改善箇所説明図

G650X Country

G650X Challenge

G650X Moto

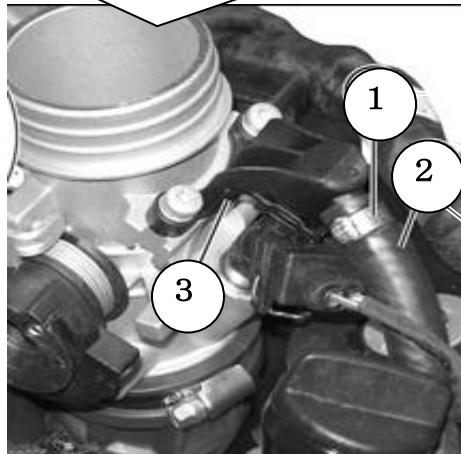
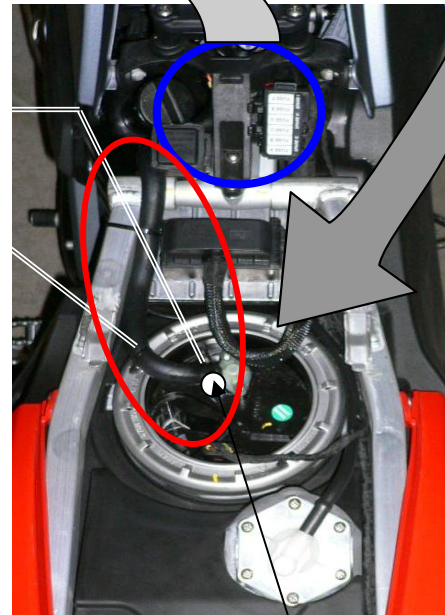
17.5 : 燃料タンク側用燃料ホースクランプ (誤品)

不具合内容

燃料ホース端部に内径の大きいクランプ（止め具）を誤って取り付けたため、そのまま使用を続けると、当該クランプの圧着力が低下し、最悪の場合、ホース端部より燃料が漏れるおそれがある。

改善の内容

全車両、当該クランプを正規品と交換するとともに、燃料ホースを新品と交換する。

燃料ポンプマウント上部の燃料ホースクランプ部に白ペイントマーク(図示のとおり)
